POR MEDIO DE LA CUAL SE NIEGA AUTORIZACIÓN DE OCUPACIÓN DE CAUCE Y SE ADOPTAN DETERMINACIONES

Que mediante Auto N° AU-05029 del 21 de diciembre del 2023, se dio inicio al trámite ambiental de **AUTORIZACIÓN DE OCUPACIÓN DE CAUCE**, presentado por el señor **CARLOS ROBERTO PINEDA LÓPEZ**, identificado con cédula de ciudadanía número 71.971.500, en calidad de propietario; sobre la quebrada LOS CEDROS, para ser intervenida con la implementación de obras transversales, en beneficio del predio denominado "*finca La Rosa*" identificado con FMI 018-36064, ubicado en la vereda Los Cedros del municipio de Cocorná, Antioquia.

Que una vez práctica la vista ocular del 10 de enero del 2024 y la evaluación de la información presentada en la solicitud inicial y complementaria, se generó el **Informe Técnico N° IT-06640 del 3 de octubre del 2024**, dentro del cual se formularon unas observaciones, las cuales son las siguientes:

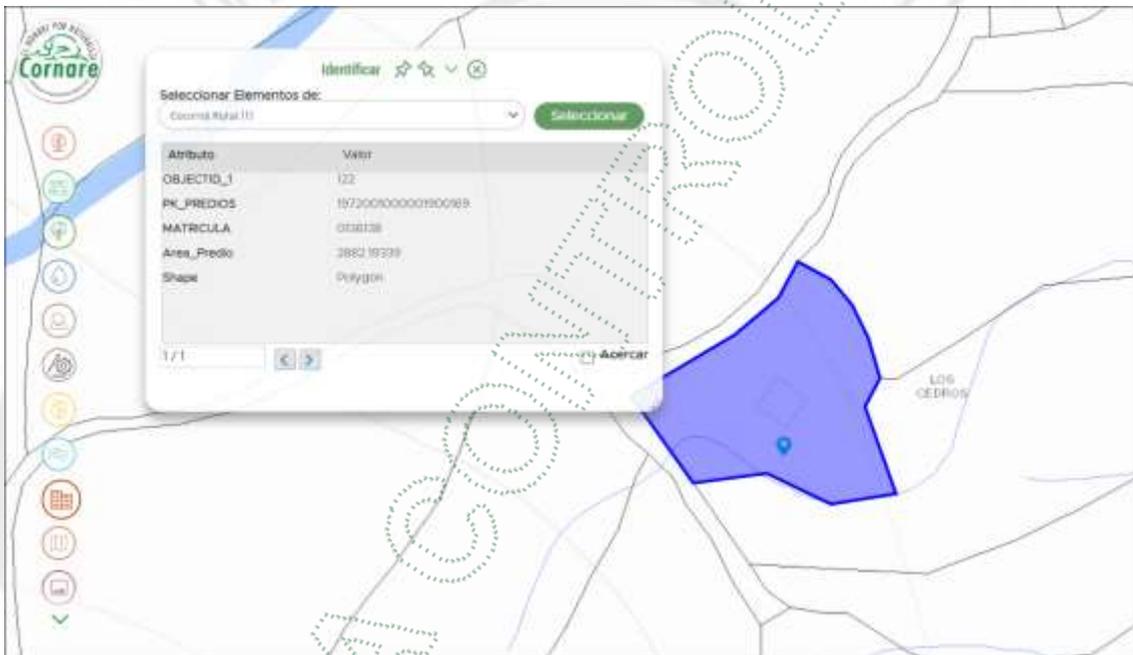
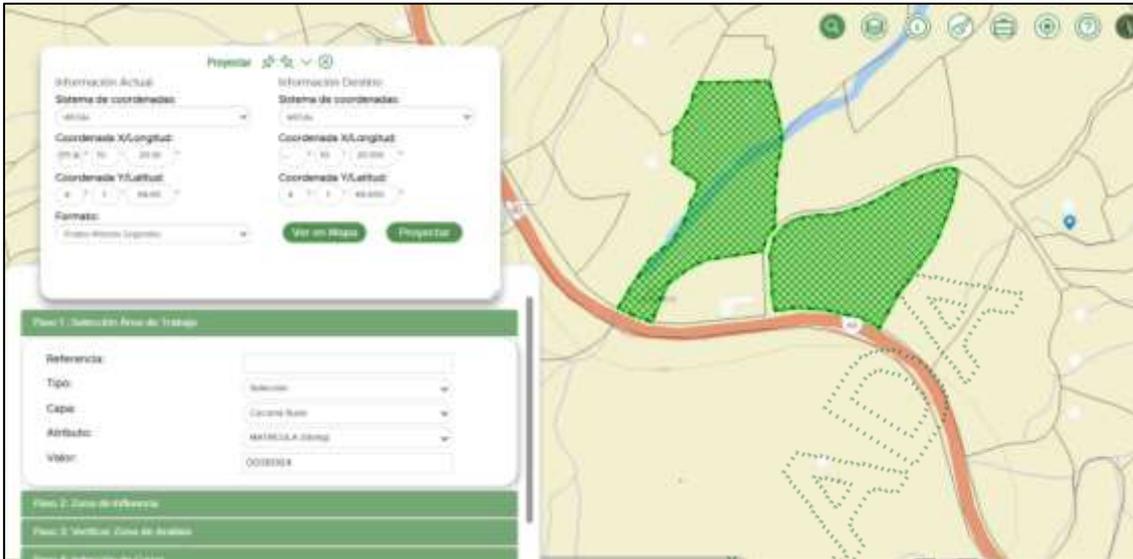
Al momento de verificar las coordenadas allegadas en el Radicado CE-12164-2024 del 25 de julio de 2024 "Coordenadas geográficas. X: 75°10'20.10", Y: 6°1'48.40" (Punto de localización azul) se observa que estas se encuentran en el predio con matrícula 0136138 y código catastral 1972001000001900169, el cual difiere del predio FMI: 018-36064 (resaltado en verde) incluido en el presente tramite.

- Al momento de verificar las coordenadas mencionadas en el Escrito Radicado N° CE-12164 del 25 de julio de 2024 “Coordenadas geográficas X: 75°10'20.10”, Y: 6°1'48.40” se **observa que esta localización se encuentra en el predio con matrícula 0136138 y código catastral 1972001000001900169, el cual difiere del predio FMI: 018-36064 incluido en el presente tramite.**

Ilustración N° 9. Longitud del dique definida en el modelo hidráulico

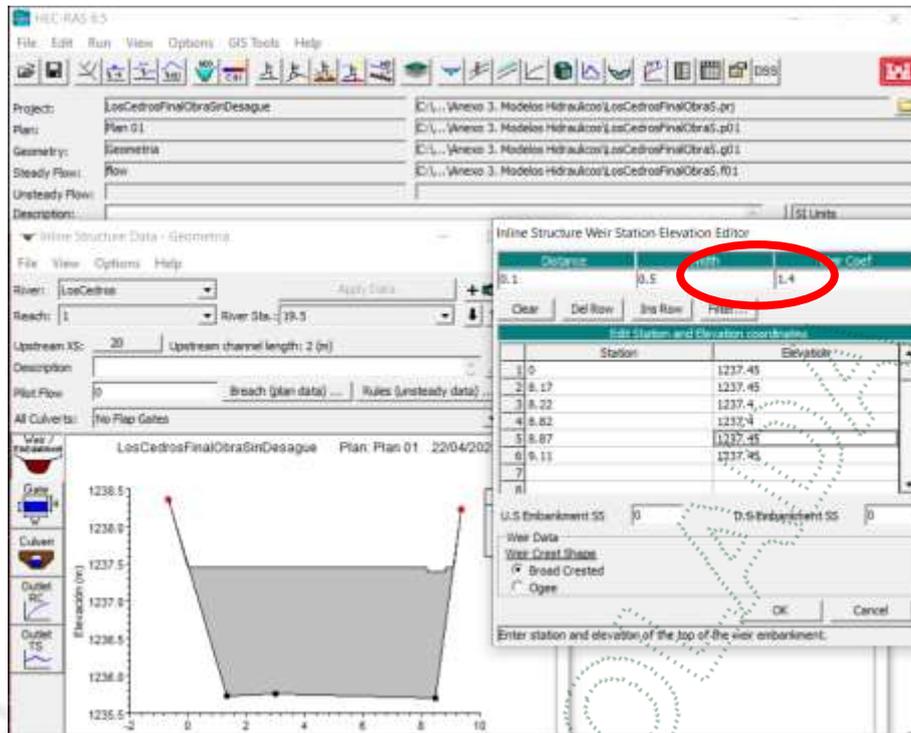
En el Radicado CE-12164-2024 del 25 de julio de 2024 se presentaron los datos de dimensionamiento de la obra a legalizar, al momento de verificar dichos datos en el modelo hidráulico se encontraron diferencias como lo son:

DIMENSIÓN CON DIFERENCIA	DIMENSIÓN PRESENTADA EN RADICADO CE-12164-2024	DIMENSIÓN EN EL MODELO
Altura (m)	1.275	1.75
Ancho menor (m)	7.41	7.17
Longitud (m)	9.88	0.5 (Se presenta captura de longitud determinada en modelo)
Cota superior dique (m)	1275	1237.45

- Las dimensiones presentadas en el Escrito Radicado N° CE-12164 del 25 de julio de 2024 **difieren de las encontradas en el modelo hidráulico presentado con anterioridad en datos como altura, ancho menor, longitud y cota superior del dique, por lo que no se estarían representando las condiciones reales de la obra y su alteración al entorno.**
